## Extension et restructuration de la Maison de l'Enfance de Saint-Pierre-de-Plesguen à Mesnil-Roc'h

### Récapitulatif des questions-réponses durant la consultation publiée sur Megalis mis à jour le 16/10/2025

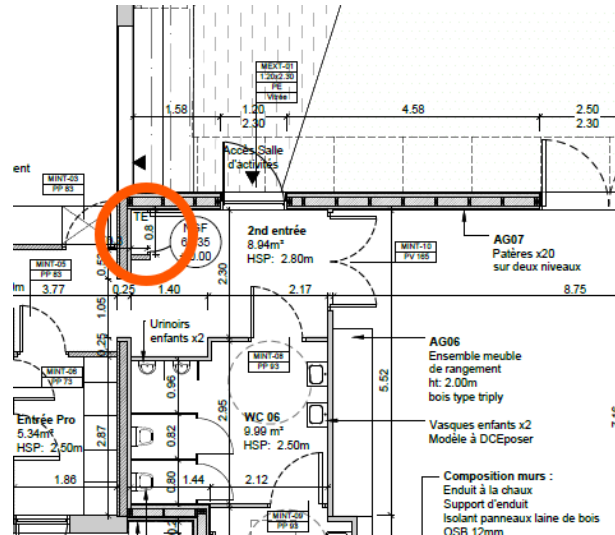
Concernant le lot 11 Espaces verts, pourriez-vous répondre à nos interrogations :

- Poste 11.3.1, 11.3.2 et 11.3.3, quelles essences sont attendues ?
- Poste 11.3.2, combien d'U/m<sup>2</sup> sont à prévoir ?
- Poste 11.3.3, combien d'U/ml sont à prévoir ? Quelle taille de végétaux est à prévoir ?
- Poste 11.4.3, confirmez-vous que le portail déposé au Nord-Ouest du bâtiment existant est bien le portail 1 vantail présent au Nord du plan ? Lors de la repose de la clôture devons-nous la fourniture du portail 2 vantaux présent à l'Ouest du plan ?

- **Les essences sont les suivantes :**
  - **11.3.1 : chêne vert**
  - **11.3.2 : Abelia grandiflora, Pittosporum tobira, Spiraea x vanhouttei**
  - **11.3.3 : Abelia grandiflora, Pittosporum tobira, Spiraea x vanhouttei (identique au poste 11.3.2)**

Ces essences seront à confirmer par les services techniques de la Mairie.
- **Poste 11.3.2 : prévoir 1U/m<sup>2</sup>**
- **Poste 11.3.3 : prévoir 1U/ml (ou 1U/m<sup>2</sup>), de taille 30/40**
- **Poste 11.4.3 : Il s'agit d'une coquille sur les plans. Le portail Nord-Ouest existant est bien conservé dans le cadre du projet (visible sur plan masse page 11/47). Aussi, le poste 11.4.3 n'est pas à chiffrer.**

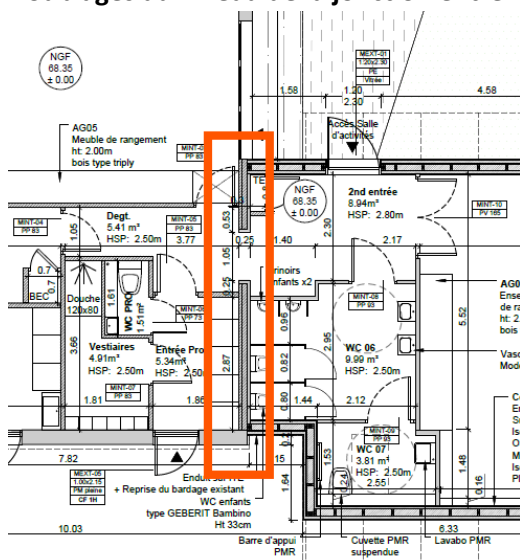
« Lot 08 au CCTP 08.2.2. placard CFO dans Entrée PRO pas repéré sur plan, est-ce le local TE dans 2<sup>nd</sup> entrée ? Sur plan contre cloisons sur MOB existant repérer mais pas de poste au CCTP, doit-on le prévoir ? »

> Réponse : Il s'agit du placard pour le Tableau Electrique dans l'entrée de l'extension :

La contre-cloison sur MOB existant est effectivement à prévoir. Celle-ci est décrite dans le poste 08.1.1 (deux côtés du mur pour mémoire).

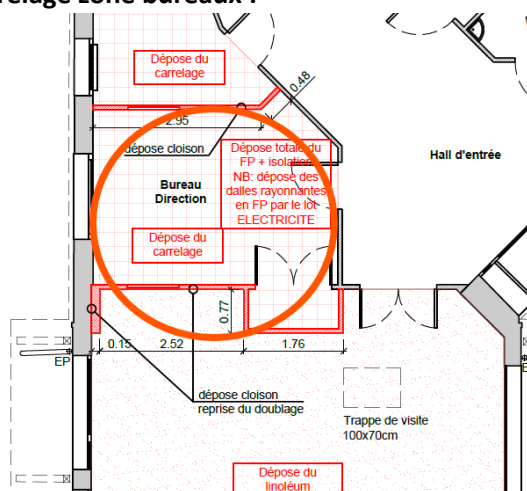
- Installations de chantier :  
Il y a une incohérence entre le PGCSPS et le PIC.  
Il est demandé aux entreprises de respecter le PGCSPS.  
L'entretien et le nettoyage des installations est à la charge du lot GOE.
- **Doublages au niveau de la jonction entre l'existant et l'extension :**

Il conviendrait de déposer les revêtements muraux (faïence) ainsi que le doublage. La reprise est prévue dans le poste 08.1.1.

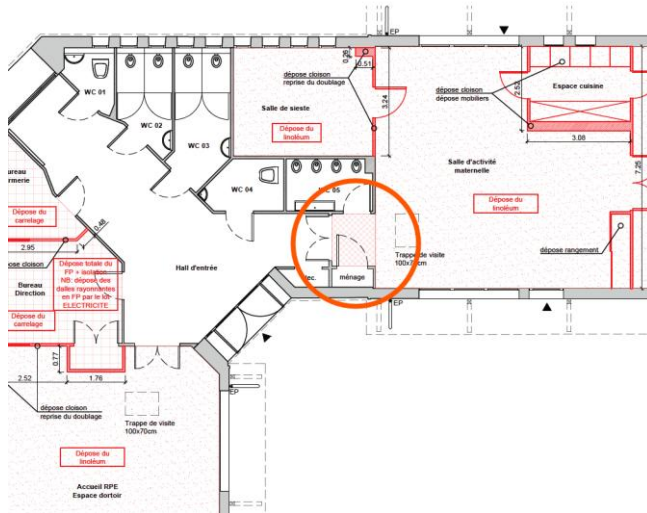
- **Trappes existantes :**  
Les trappes d'accès aux combles pourraient être conservées et remises en place dans le cadre du projet.  
Il est à ce titre noté au poste 01.2.2 : « Les trappes de visite seront stockées soigneusement pour réemploi. »
- **Solivage des combles :**  
Le solivage des combles (dimensionnement et entraxe) n'est pas connu à ce jour. Il sera visible lors de la dépose du faux-plafond.
- **Carrelage zone bureaux :**

Il y a une erreur sur le plan. La zone bureau Direction est en sol souple. Il faut donc prévoir la dépose d'un sol souple + nouveau sol souple.  
L'infirmierie est quant à elle bien en carrelage. Celui-ci sera remplacé dans le cadre des travaux.

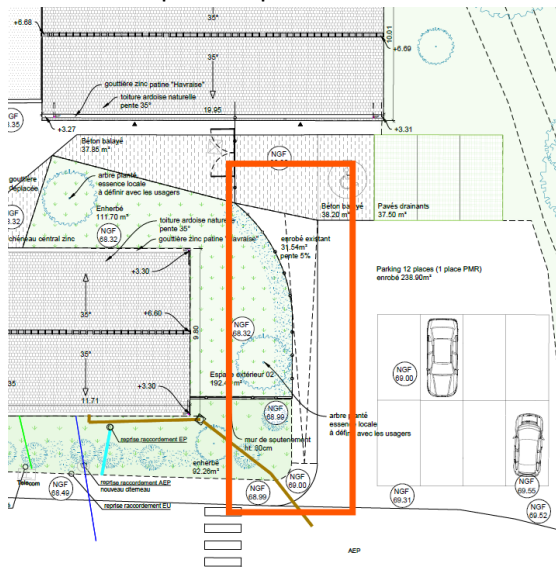
- **Carrelage entrée salle activité maternelle :**

Il est indiqué dans le plan de démolition de supprimer le carrelage de l'entrée de la salle d'activité. Celui-ci est **toutefois à conserver**, car il est en lien avec les sanitaires et un local ménage.

Le poste 02.10.1 demande une reprise « suivant les plans pour les raccords d'enrobé au droit des zones impactées par les travaux ». Il faudrait compter une reprise sur la zone suivante :

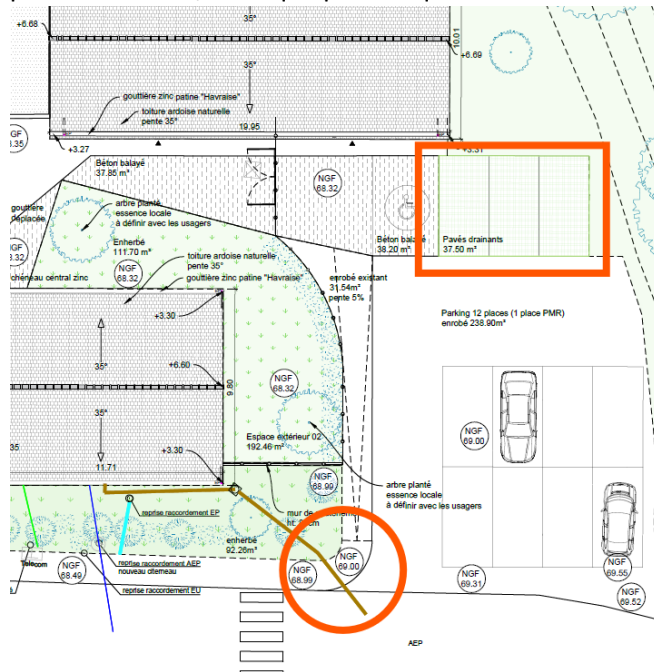
- **Bordures :**

Le poste 02.10.5 doit prévoir la mise en place des bordures autour des stationnements en pavés drainants, ainsi que pour le quart de cercle au droit de la route :
